Projet de centrale photovoltaïque de la Rivière des Galets

Réponse à l'avis de la Mission Régionale d'Autorité Environnementale

Décembre 2020

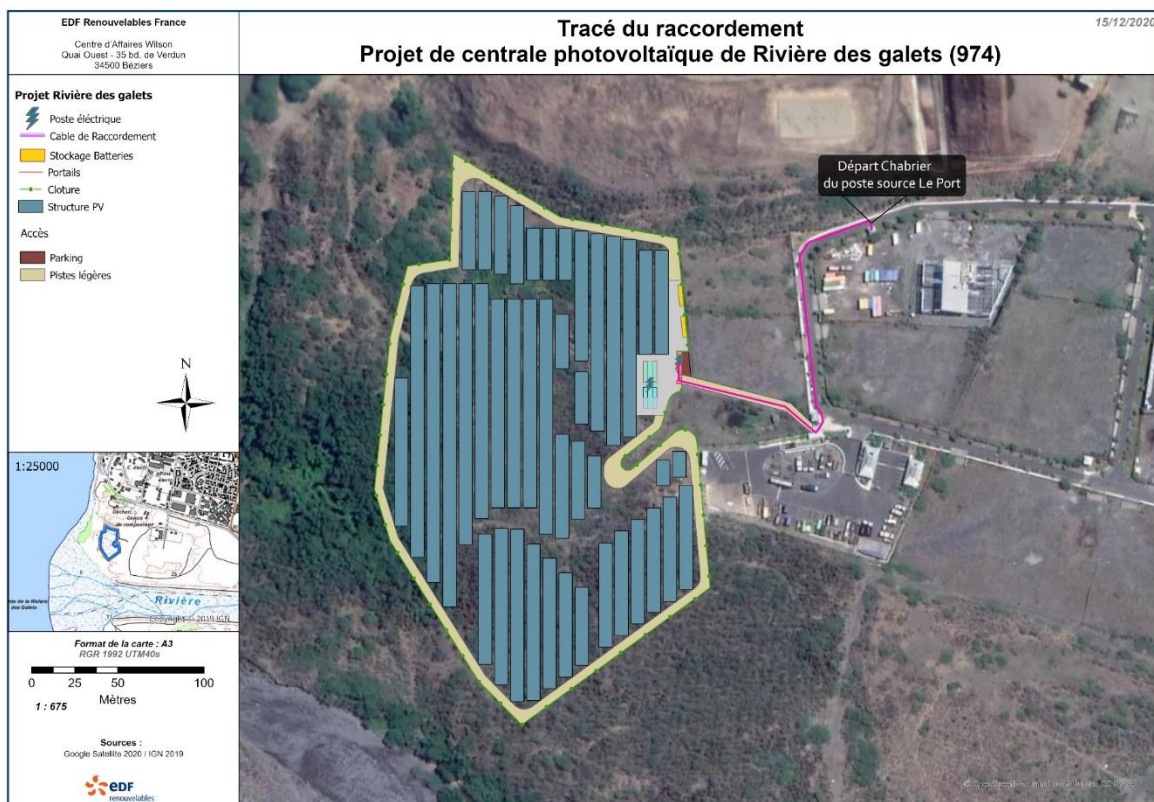
➤ **Conformément aux dispositions réglementaires sur la notion de projet, l'Ae recommande de compléter l'étude d'impact concernant le raccordement de la centrale photovoltaïque au poste source du Port en lien avec le gestionnaire du réseau EDF, en approfondissant l'analyse des enjeux et des impacts résiduels, puis en justifiant le choix du tracé et les mesures ERC³ correspondantes.**

Le raccordement électrique externe à la centrale photovoltaïque jusqu'au réseau de distribution publique incombe au gestionnaire de réseau EDF SEI. Ce réseau, totalement enterré, est réalisé par le gestionnaire du réseau de distribution qui en définit le tracé.

Conformément à la réglementation, les câbles électriques seront enterrés à environ 80 cm de profondeur dans les accotements des voiries existantes : le long de la piste d'accès à la centrale, puis le long de la voie publique.

Une demande de Proposition Technique et Financière (PTF) a été effectuée auprès d'EDF SEI. La PTF reçue confirme que le Poste de Livraison de l'installation photovoltaïque sera raccordé au Réseau Public de Distribution HTA par une coupure d'artère de 2 x 250 m de câbles souterrains sur le départ CHABRIER du poste source de Le Port (distant de 250 mètres de la centrale). Ce tracé est présenté sur la carte ci-dessous.

Le tracé envisagé par EDF SEI prévoit de longer les voiries existantes jusqu'au départ CHABRIER et n'engendrera pas de nouvel impact sur le milieu naturel. Il est donc attendu qu'aucune espèce floristique ou faunistique ne soit impactée par ce tracé.

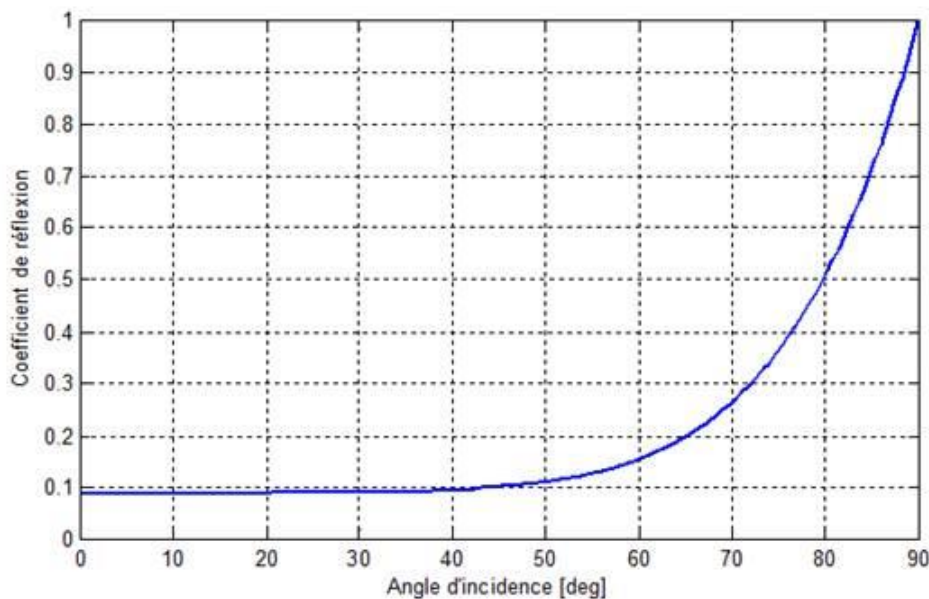
- ***L'Ae recommande au pétitionnaire de préciser les impacts potentiels et, s'il y a lieu, les mesures prises pour éviter ou réduire la perturbation des oiseaux marins juvéniles (quittant les sites de nidification dans les Hauts de l'île) par les reflets de la lune sur les panneaux photovoltaïques.***

Les données techniques actuelles montrent que la Lune est 400 000 fois moins éblouissante que le Soleil. Cette affirmation est basée sur la notion d'éclairement (lux), qui est notamment utilisée pour exprimer la quantité de lumière souhaitée sur une surface dans une pièce.

Les 100 000 lux correspondent à $1.5 \cdot 10^9$ candela/m² si bien que les rayons de pleine lune (0.25 lux) peuvent aller jusqu'à 3 750 cd/m², bien loin des 20 000 cd/m² définis dans la spécification de la Direction Générale de l'Aviation Civile, seuil au-dessous duquel l'éblouissement n'est pas avéré. Ceci est d'autant plus vrai que l'intensité du rayon (de lune) réfléchi dépend de l'angle d'incidence avec les modules comme illustré dans la figure ci-après.

L'éblouissement induit par le reflet de la Lune sur les panneaux paraît donc négligeable pour la perception humaine.

Analyse du cycle de vie des panneaux cristallins (source : PVCycle)

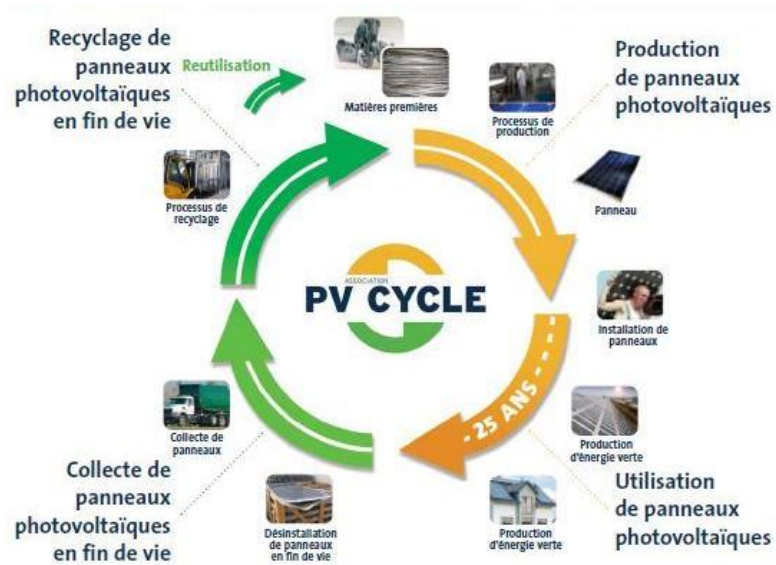
- **L'Ae recommande au pétitionnaire de préciser si l'évaluation de l'économie de production de gaz à effet de serre tient compte ou non des émissions induites par la production des panneaux et de leur démantèlement en fin d'exploitation.**

Un module photovoltaïque produit en 1 à 3 ans l'énergie qui a été utilisée pour le fabriquer, encadrement compris. Cette durée dépend du type de panneaux employés. Les émissions induites lors de la production des panneaux sont donc compensées durant les 3 premières années d'exploitation.

Sur l'ensemble de sa durée de vie, une centrale photovoltaïque installée en France métropolitaine, émet 20 à 80 g de CO₂ équivalent par kWh produit, selon le type de système, la technologie de modules et l'ensoleillement du site. Ces résultats dépendent fortement du mix électrique du pays dans lequel les cellules et modules sont produits. Ils sont à comparer aux émissions moyennes de la production d'électricité qui sont en France métropolitaine de 86g CO₂ équivalent par kWh équivalent, de 719gCO₂éq/kWh à la Réunion (source : Bilan énergétique page 3 – SPL Horizon Réunion) et de 565gCO₂éq/kWh au niveau mondial.

L'empreinte carbone des nouveaux systèmes photovoltaïques décroît régulièrement, d'une part grâce à l'utilisation pendant la fabrication de procédés et de matériaux générant moins de CO₂, d'autre part grâce à l'amélioration des rendements et enfin, grâce au recyclage des déchets de fabrication. Les technologies de recyclage existent déjà pour la plupart des modules photovoltaïques (source ADEME).
